主な補正内容

○ 基準地震動 (Ss-3) の見直し

【地震動の応答特性】

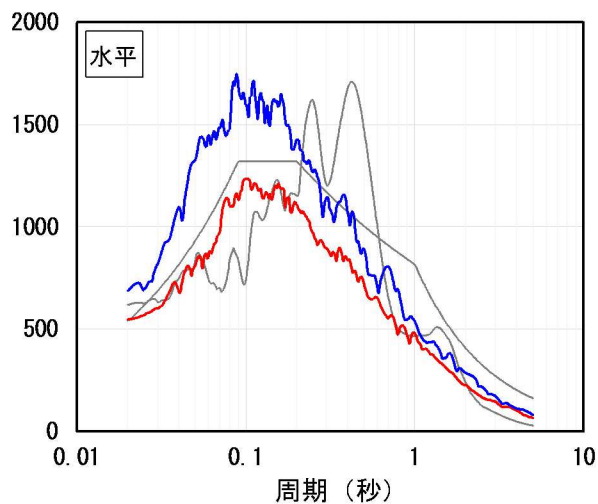
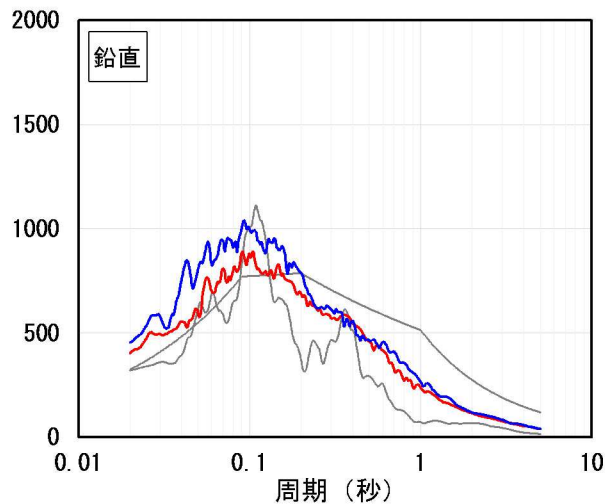
標準応答スペクトルを考慮した地震動評価に用いる地下構造モデルを修正し、基準地震動 (Ss-3) を見直しました。

地震動		最大加速度(ガル)	
		水平方向	鉛直方向
震源を特定して策定する地震動	基準地震動 Ss-1	540	324
震源を特定せず策定する地震動	基準地震動 Ss-2 (留萌支庁南部地震)	620	320
	基準地震動 Ss-3 (標準応答スペクトルを用いた地震動)	申請時	402
		今回補正	<u>455</u>
